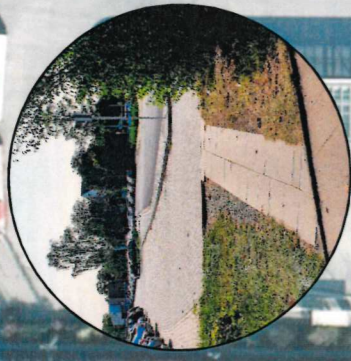
Sichtbeziehung
gewährleisten

Fahrradabstellanlage

Radwegüberfahrt

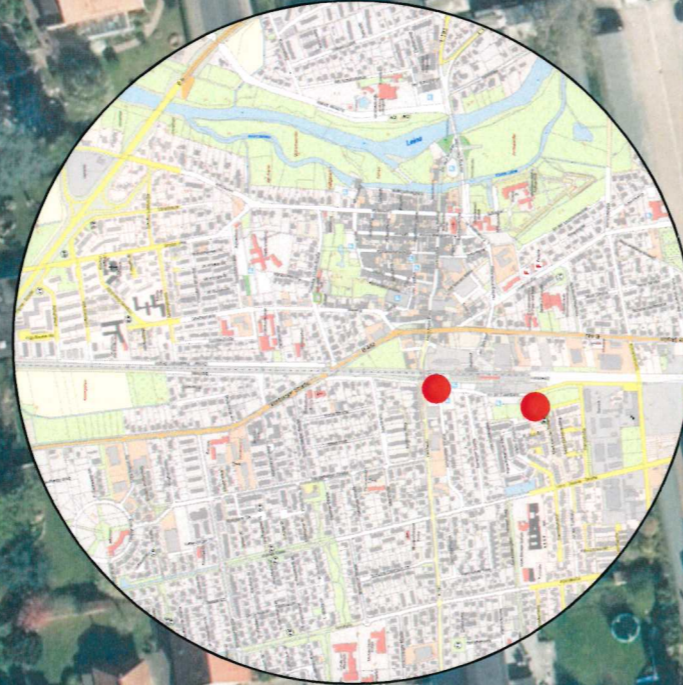
Aufmerksamkeitsbereich
(farblich markieren)

Bordsteinabsenkung

Freigabe Radverkehr
Poller anpassen

Absicherung
Spielplatz
durch
Einlaufschutz
